## 女川原子力発電所 2 号炉

### 確率論的リスク評価（P R A） 審査会合における指摘事項の回答

平成 2 7 年 6 月 3 0 日

東北電力株式会社

図1 RCIC 系統概要図

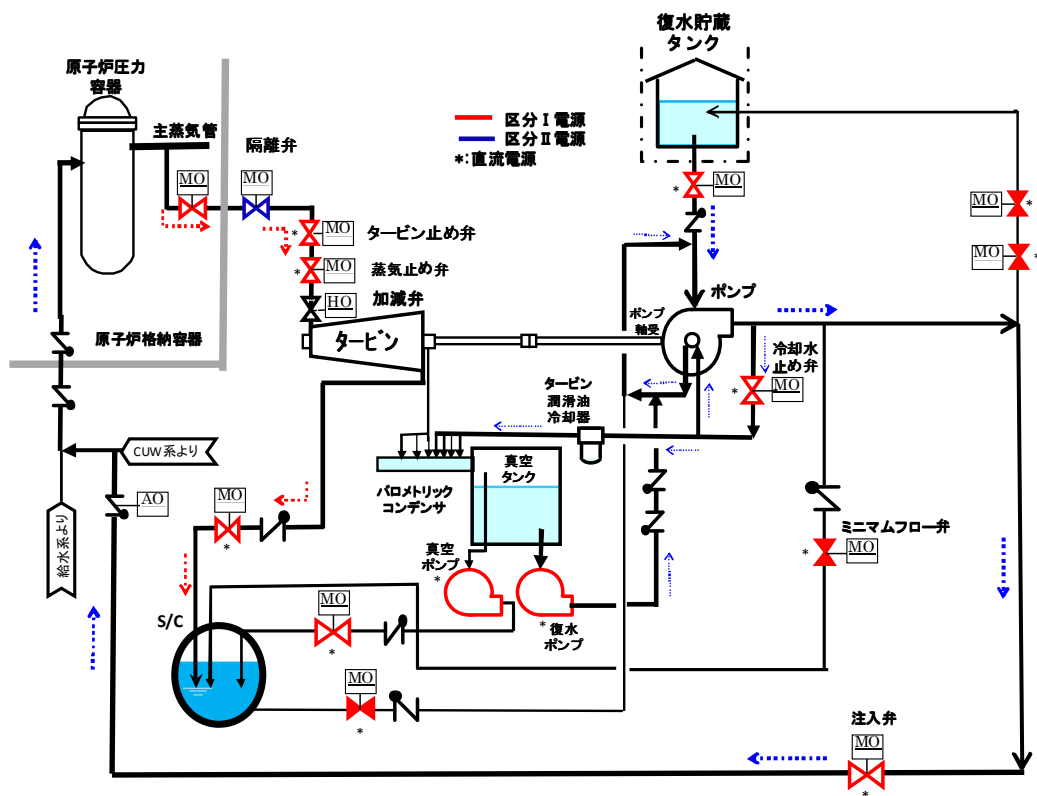
・RCICの継続運転に対する環境影響について説明すること。

・RCIC運転継続時間について、実力評価で参照できる結果を提示すること。

・RCICの８時間継続運転に関して、サプレッションプールから飽和状態の水をポンプにて引き込む場合、キャビテーションが発生しないとする考え方について、設備状況等を考慮し定量的に説明すること。

原子炉隔離時冷却系（RCIC）は、図１に示すようにポンプ、蒸気駆動タービン及び計測制御装置等からなり、ドライウェル内側の主蒸気隔離弁上流から抽出した蒸気によってタービンを駆動する。RCICは、原子炉停止後、何らかの原因で復水・給水が停止した場合に、原子炉水位を維持するため、原子炉蒸気の一部を用いたタービン駆動ポンプにより、復水貯蔵タンク水またはサプレッションチェンバのプール水を原子炉に注水することを目的としている。RCICの後備設備としては、高圧炉心スプレイ系（HPCS）を有して、原子炉隔離時の補給系統多様化を図っている。

RCICポンプ・タービンの配置を図２に示す。RCICは、格納容器内の主蒸気配管から分岐し炉蒸気を取り出し、サプレッションプールに排気することで、格納容器内に閉じた系を形成させることから、原子炉建屋二次格納施設内に設置している。また、RCICポンプの性能（NPSH）を確保する観点で、水源より低い原子炉建屋最地下階に設置している。

サブプレッションプール水を利用する場合、8 時間後のサブプレッションプール水温は約 90 °C となり、設計温度を超えることとなるが、この時の RCIC ポンプの有効 NPSH は約  m であり、RCIC ポンプの必要 NPSH  m を上回っているため、キャビテーションは発生しない。また、RCIC タービンスラスト軸受についても、軸受の材質等により設定した潤滑油上限値（ °C）を満足する冷却水入口温度は約  °C 以下であるため、問題ない。また、ポンプ軸受については、使用温度の制限値である上限温度が  °C であるため、ベアリング温度上昇を考慮しても問題はない。

図2 FCIによる格納容器破損確率評価の枠組み

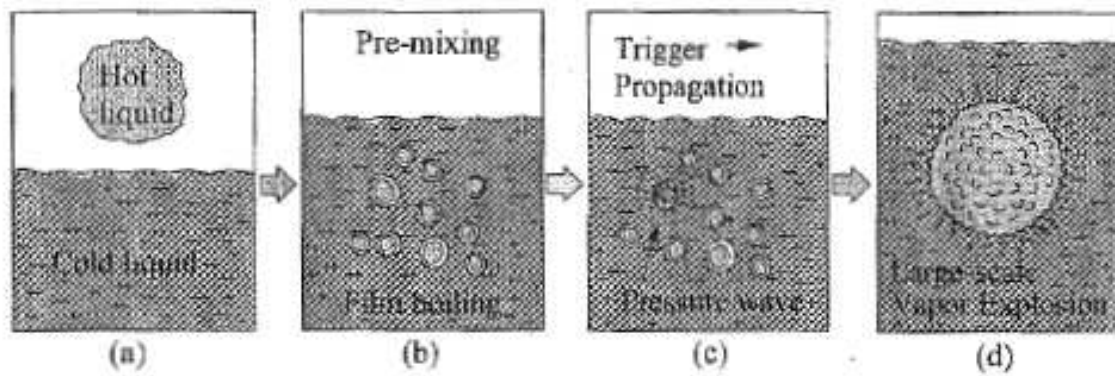
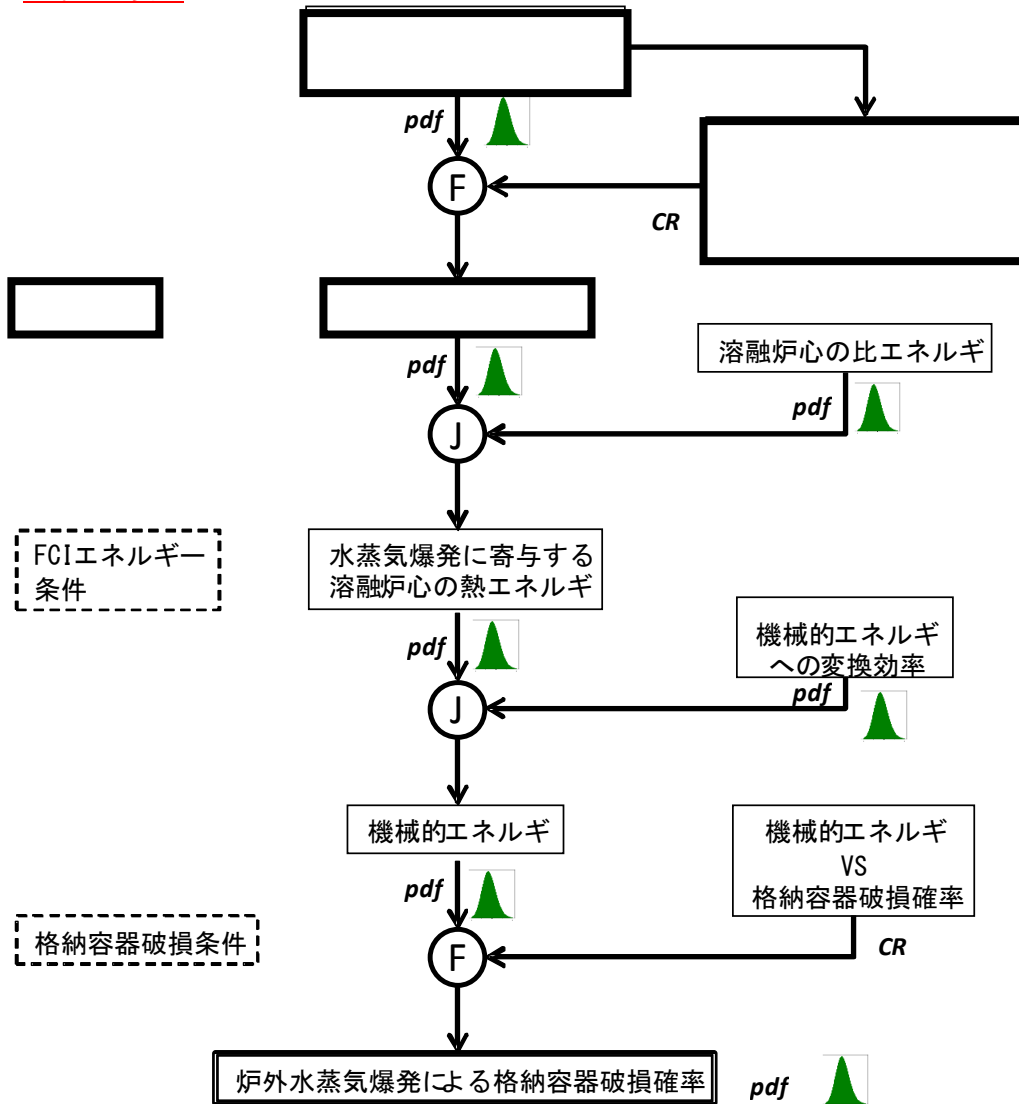
- ・DCH等，物理現象の評価について，妥当性を説明すること。

今回、女川 2 号炉の内部事象出力運転時レベル 1.5PRA のイベントツリーでは、炉外 F C I について分岐 (ヘディング) を設定している。この分岐確率の算出の考え方を、図 2 に示す。炉外 F C I に影響する不確実パラメータを選定すると共に各パラメータの分布を決定し、炉外 F C I により発生するエネルギーを評価することによって格納容器破損確率を求める。評価の詳細は(4)に示す。

炉外FCIによる格納容器破損確率評価は図2の枠組みで評価した。

(事故後 1 時間で注水) (事故後 2 時間で注水)  
 図 1 炉心支持板破損前 RPV 注水による炉心冠水後の炉心状態

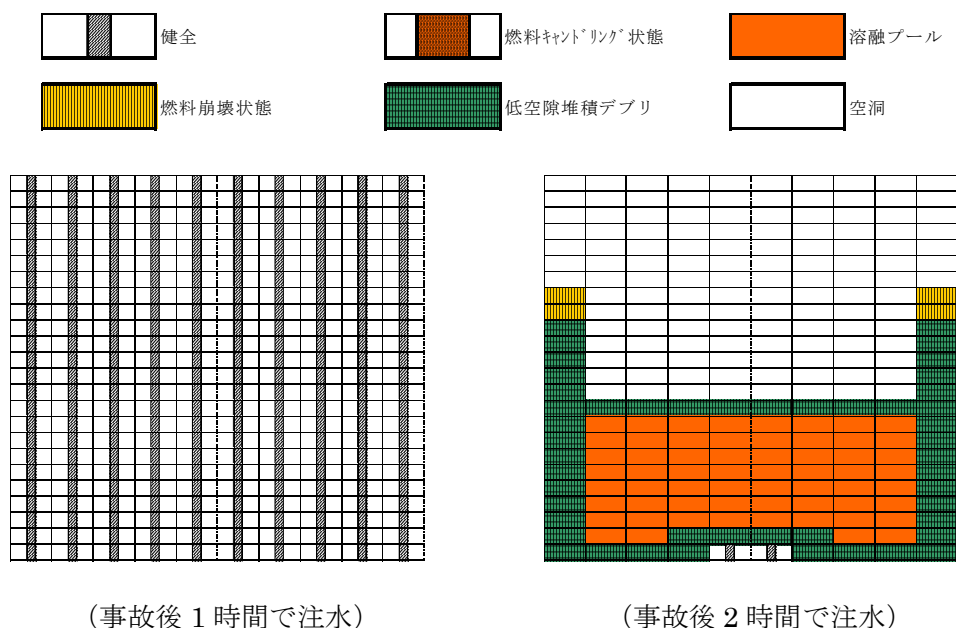
## 【指摘事項：125-7】

図 1 に示すように、事故後 2 時間で注水した場合には、炉心内部に溶融プールが形成されており、この溶融プールが下部クラスト（低空隙堆積デブリ）によって保持されているため、MAAP コードでは炉心支持板は破損せず、RPV 下部プレナムへのリロケーションは無いと判定されている。しかし、この下部クラストの安定性に関して不確かさがあるため、この不確かさを安全側に考慮した炉心状態として、炉心崩壊がなく溶融プールが全く形成されない事故後 1 時間及び 0.5 時間で注水した炉心状態を考えることとする。

図 1 格納容器破損モード別の格納容器破損頻度

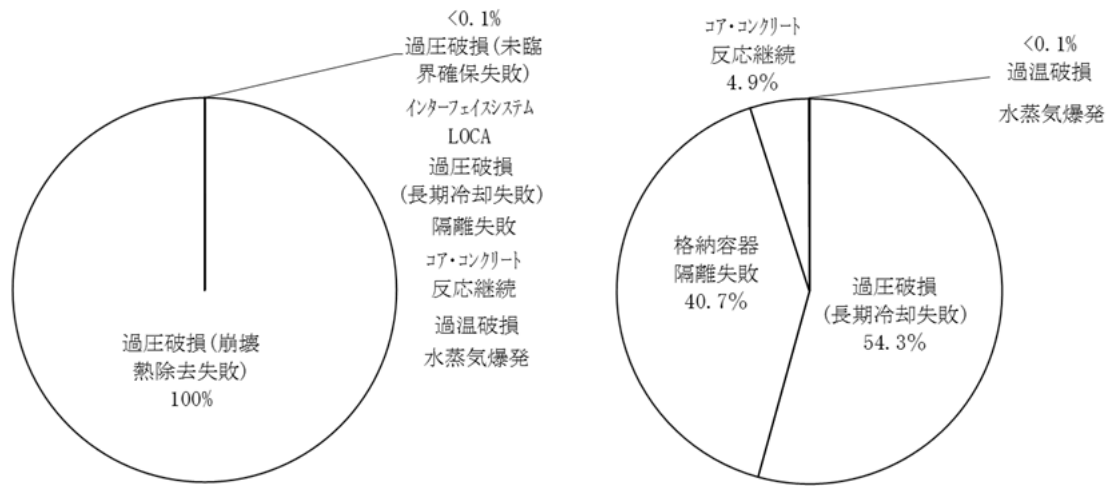
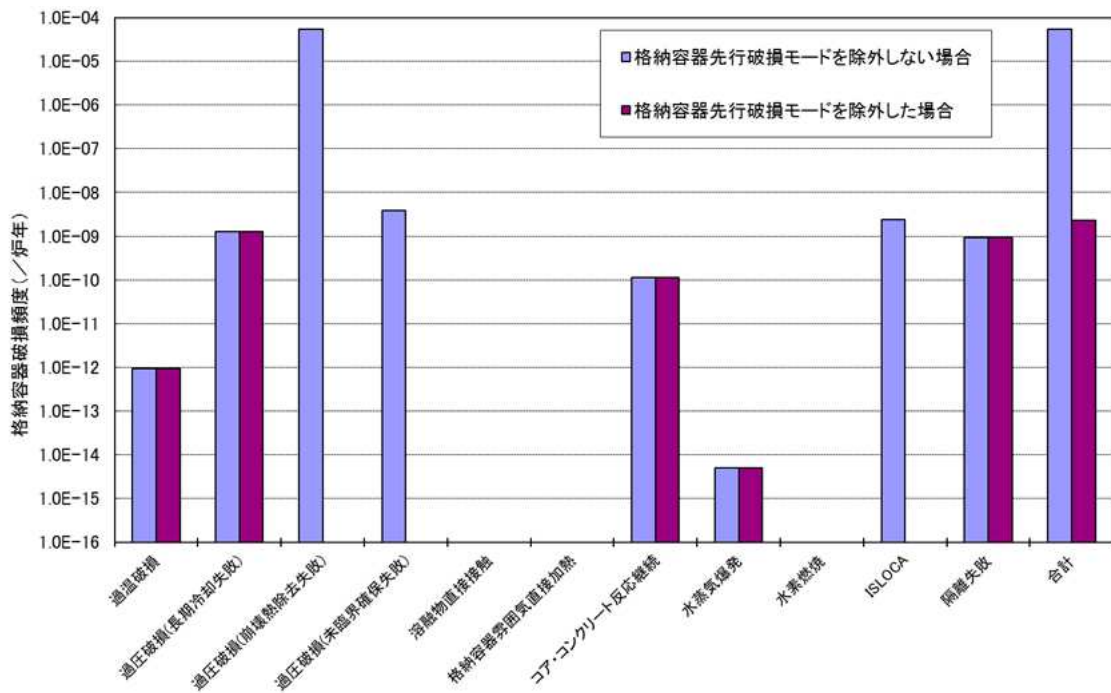
## 【指摘事項：146-10】

格納容器先行破損モードを除外しない場合及び除外した場合のCFFを表1～4及び図1,2に示す。

図1 イベントツリー及びフォールトツリーの例

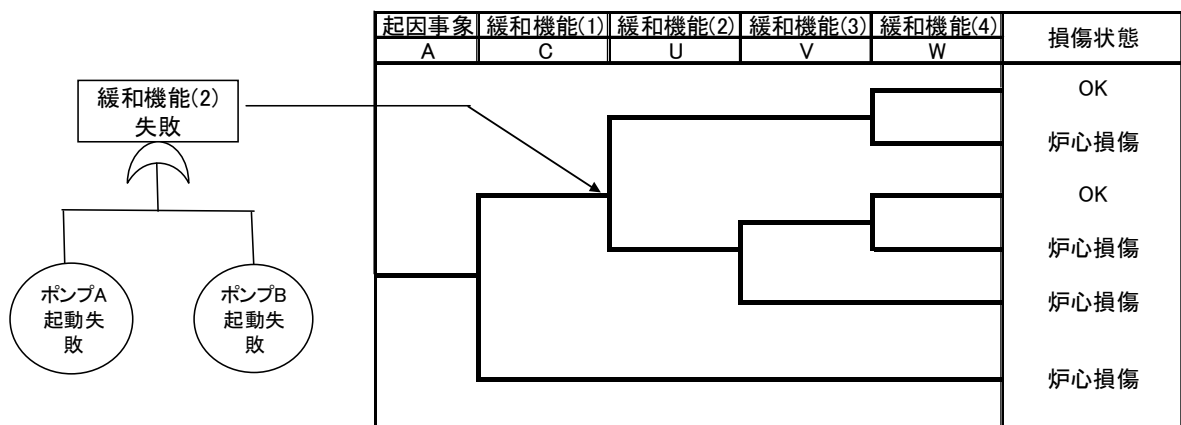
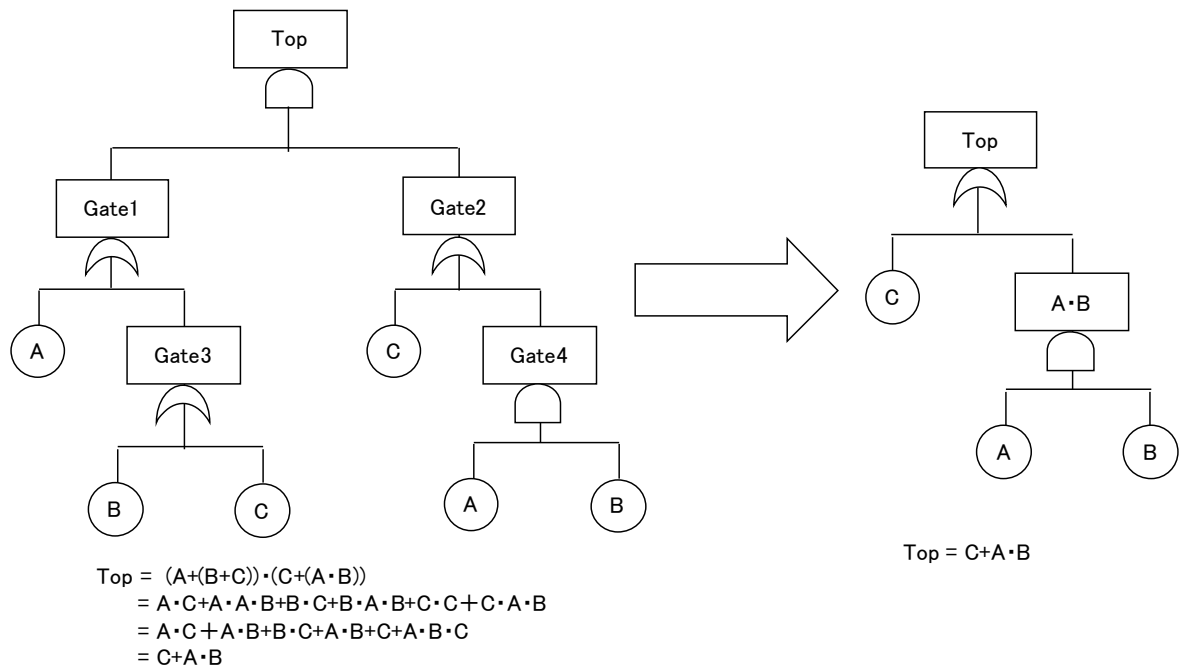
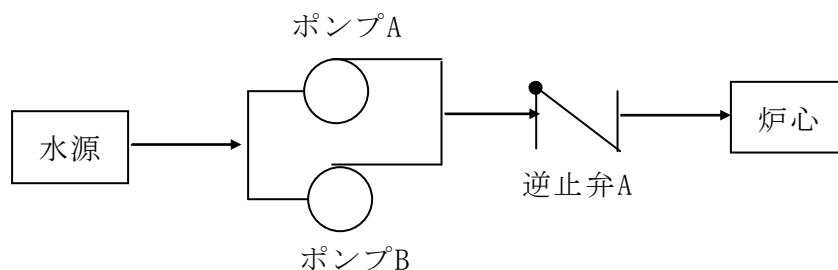
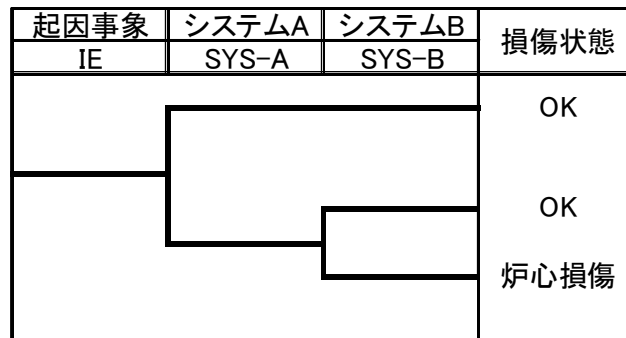
【指摘事項：125-13】

図1に示すように、選定された起因事象に対して炉心損傷防止の観点で必要となる各緩和機能をヘディングとして成功/失敗の分岐を設けることでイベントツリーを作成する。また、各ヘディングにおける分岐確率算出のためにフォールトツリーを作成する。

図3に示すシステムモデル(システムA)を用いて、RiskSpectrum®PSAによる解析結果と手計算による結果が有効数字3桁の範囲で相違がないことを確認することで、フォールトツリーによる定量化結果が妥当であることを確認した。

(1)でフォールトツリーの定量化結果の妥当性を確認し，ここではイベントツリーの定量化結果の妥当性について確認を行う。図4に示すように，システムAとシステムBから構成されるイベントツリーを作成し，RiskSpectrum®PSAの解析結果と手計算の結果が有効数字3桁の範囲で相違がないことを確認することでイベントツリーによる定量化結果が妥当であることを確認する。以下にイベントツリーを示す

図1 外部電源喪失に対する内部事象イベントツリー

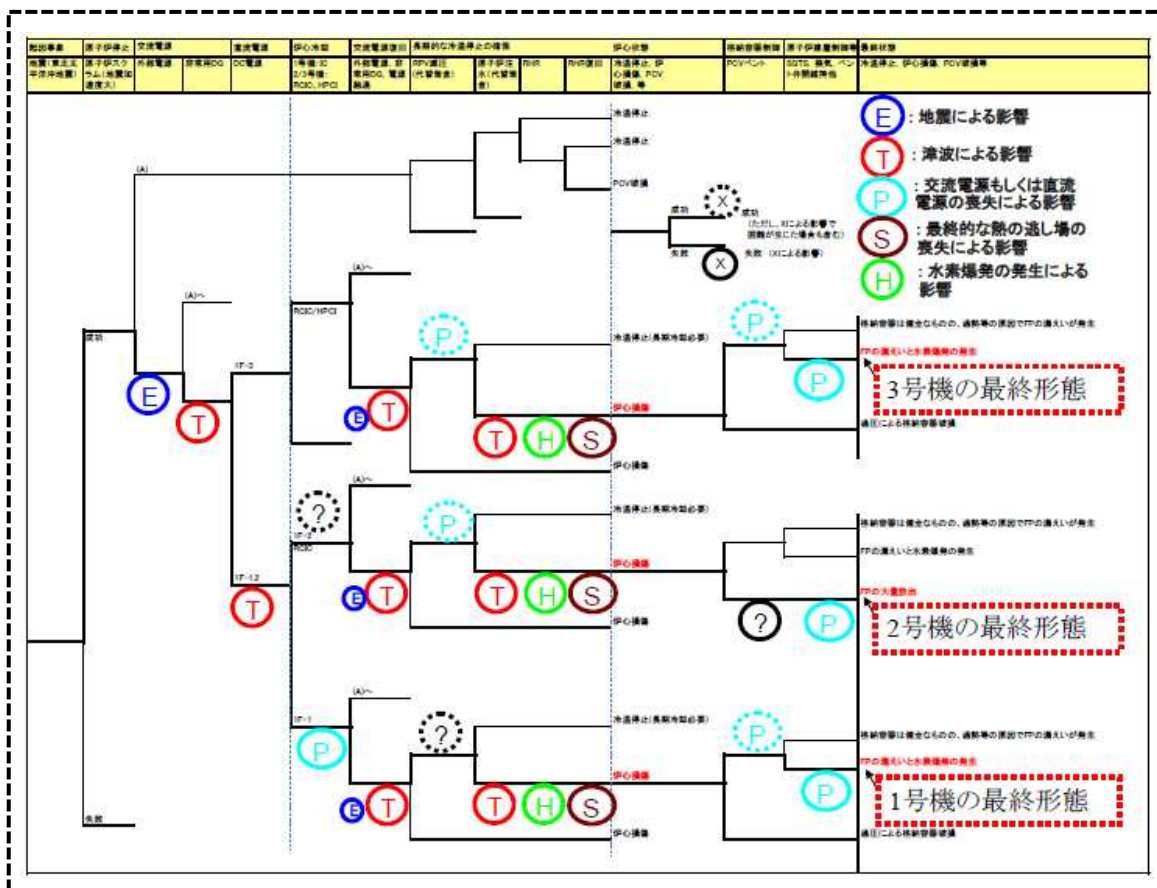
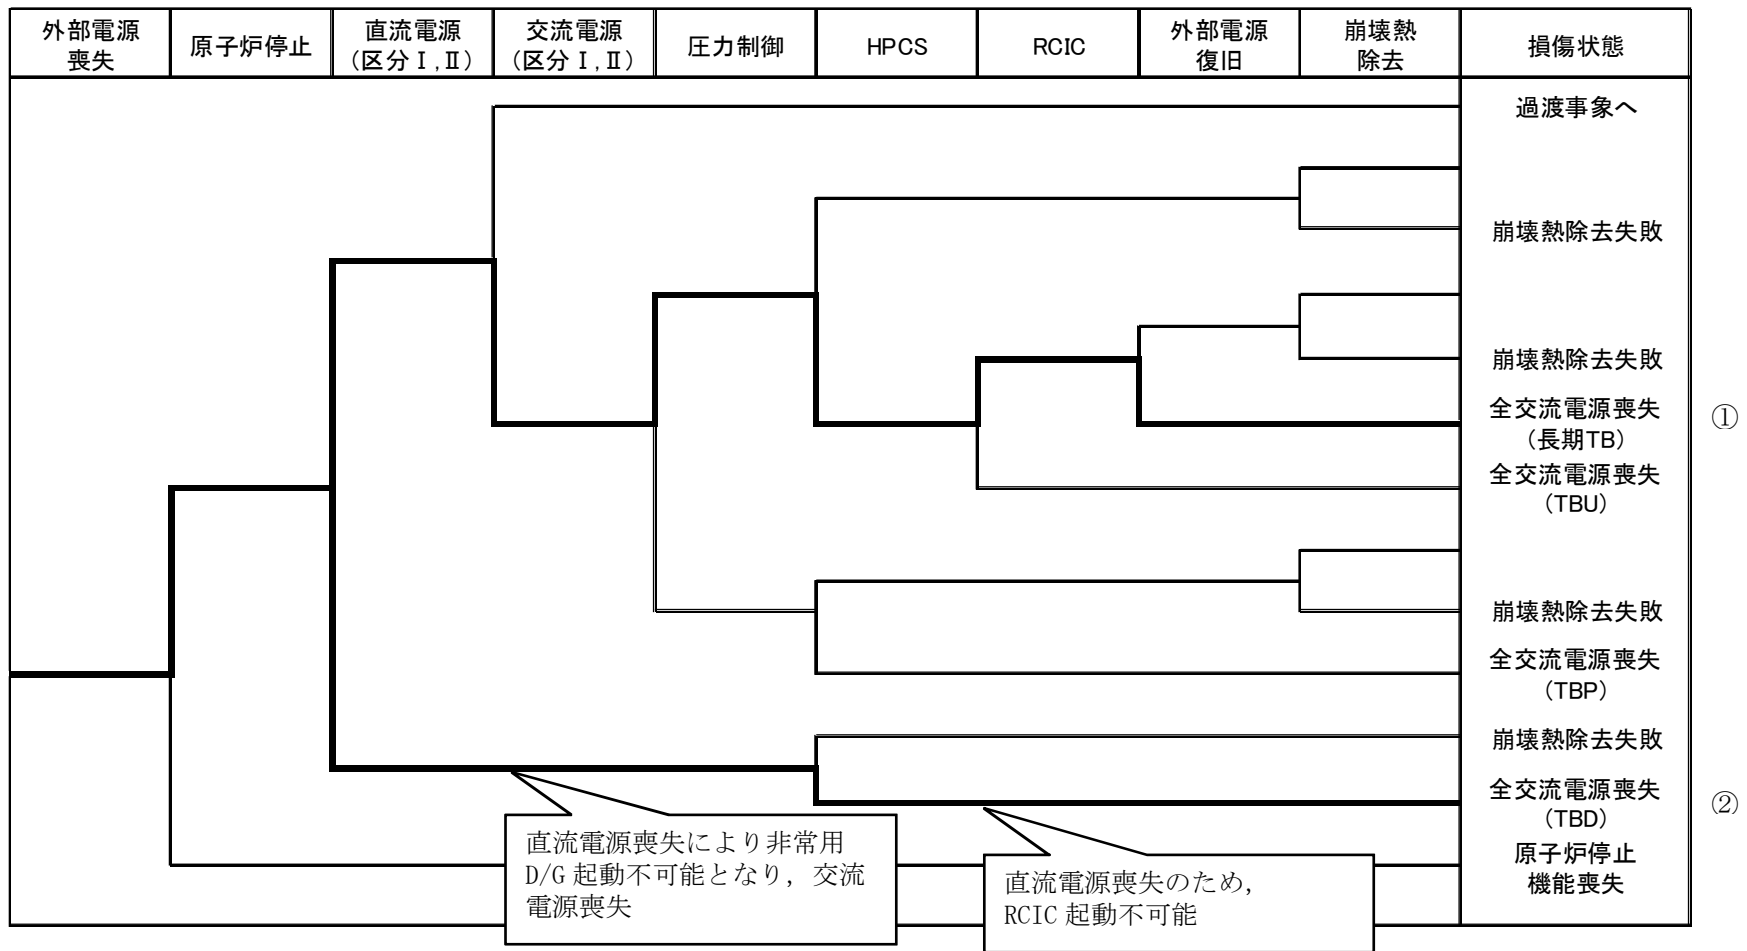
【指摘事項：139-2】

内部事象レベル1 PRAのイベントツリーでは、地震による外部電源喪失の後、津波により「全交流電源喪失」に至り、RCICのみで原子炉注水している場合は長期TBシーケンスに相当すると整理している（図1①）。津波後に直流電源および交流電源が喪失した場合はTBDシーケンスに相当すると整理している（図1②）。このように、内部事象レベル1 PRAでは、福島第一原子力発電所事故時に発生した事故シーケンスが評価の中で考慮されている。

図 ペDESTAL内堆積デブリ状況

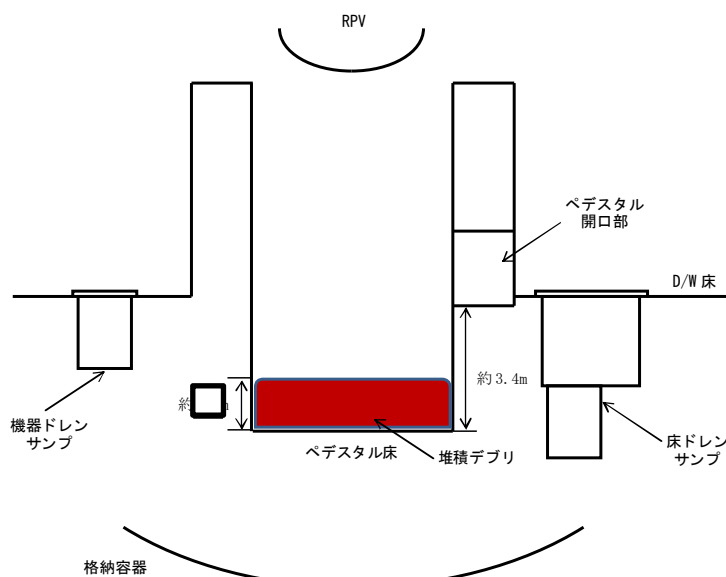
【指摘事項：142-19】

ペDESTAL床上に堆積する溶融デブリ体積は100%炉心落下を想定しても約  m<sup>3</sup> であり、ペDESTAL床面積約  m<sup>2</sup> からデブリ堆積高さは約  m であるが、ペDESTAL床からペDESTAL開口部下端までの高さは約3.4mあるため、ドライウェル床に溶融デブリが拡がることはない。なお、溶融炉心の流動性は高いため、ペDESTAL開口部を上回るほど高く堆積することはないと考えられる。
